**Raddoppio della linea  
Codogno - Cremona - Mantova**

**TRATTA CODOGNO- PIADENA**

***CONTRIBUTO AL DIBATTITO***

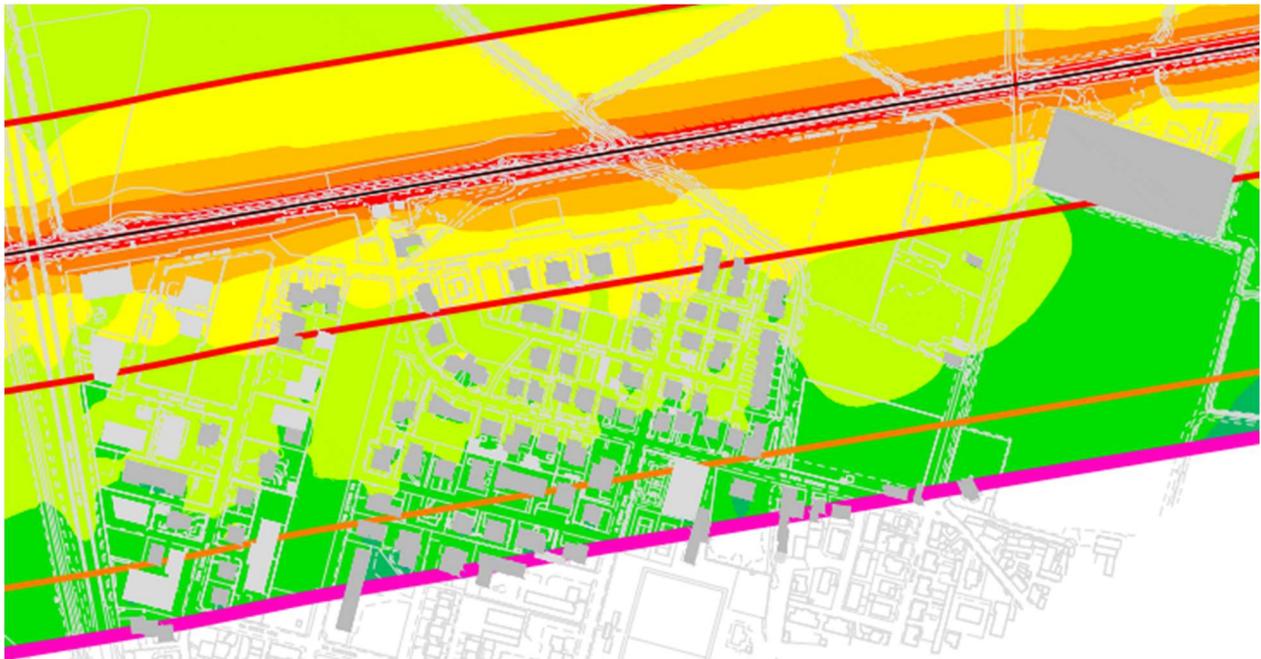
Sottopongo all'attenzione del Dibattito Pubblico come, a fronte della previsione di un sostanziale raddoppio dei transiti, con una buona aliquota di convogli merci, nonché dell'aumento delle velocità di transito, piuttosto che dei convogli in fermata, non è prevista alcuna riduzione dell'esposizione al rumore, per le adiacenti aree, del centro abitato di Maleo, stante la mancata previsione di schermature, rilevabile dagli elaborati progettuali.

Considerata l'imprescindibilità della ferrovia, che rappresenta la modalità di trasporto più ecologica e sostenibile, tanto per i viaggiatori quanto per le merci, si richiede, per il territorio attraversato, di andare oltre il soddisfacimento minimo delle norme, perseguendo la miglior convivenza possibile.

Si auspica pertanto l'impiego delle migliori tecniche e tecnologie atte ad assicurare le più elevate condizioni di comfort acustico, ragionevolmente raggiungibili (le barriere antirumore sono il metodo di protezione antifonica normalmente utilizzato).
